改善箇所説明図

改善の内容

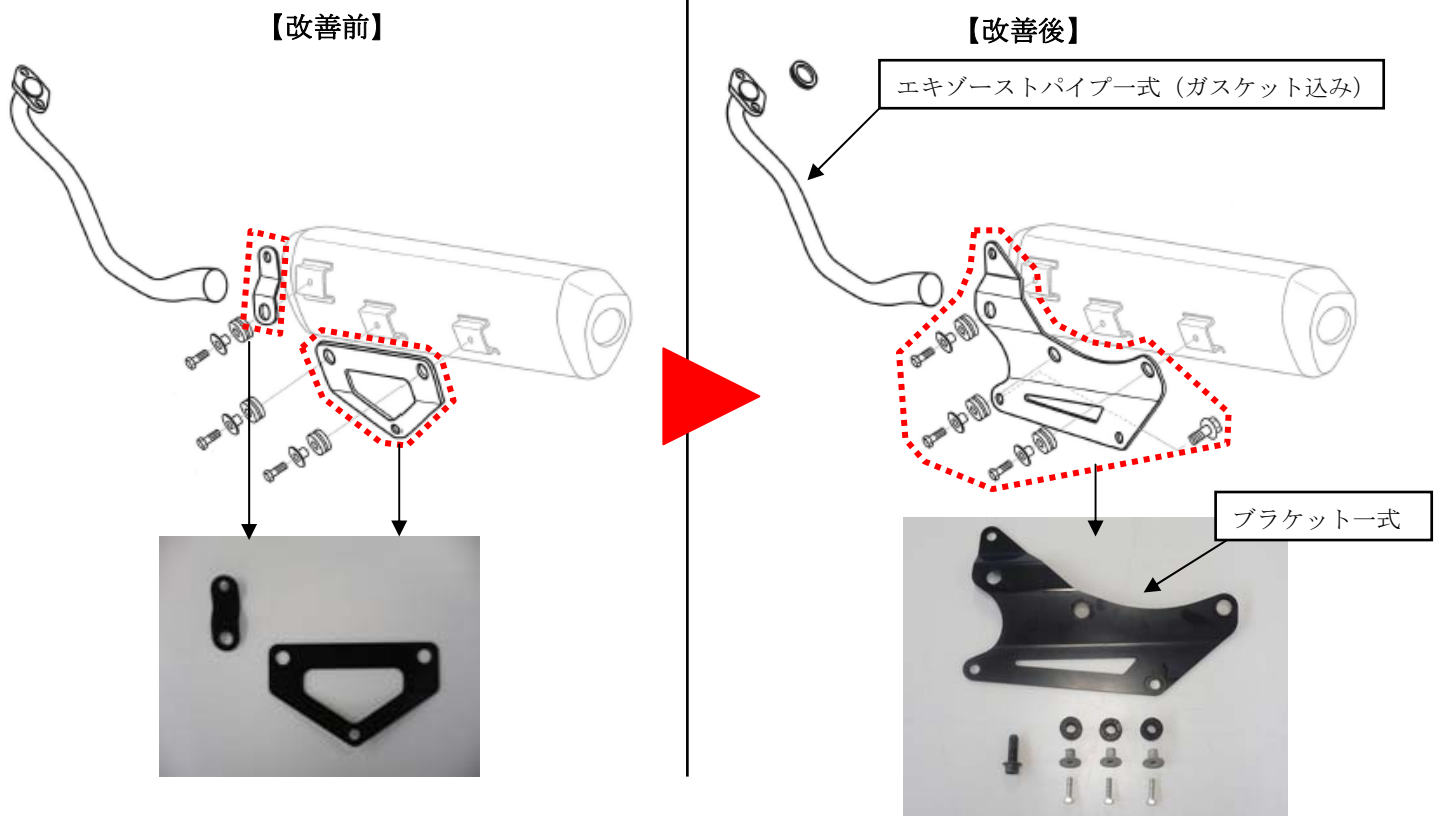
後付部品のエキゾーストシステムにおいて、サイレンサー取付けブラケットの設計が不適切なため、走行中の路面からの影響によりサイレンサー本体が過度に振動し、エキゾーストパイプの取付け部分に過負荷が生じる場合がある。そのため、そのままの状態で使用を続けると、エキゾーストパイプやサイレンサー取付けブラケットに亀裂が入り、最悪の場合、排気ガスが漏れるおそれがある。

当該サイレンサー取付けブラケット一式を対策品と交換、また、エキゾーストパイプ一式を新品と交換する。
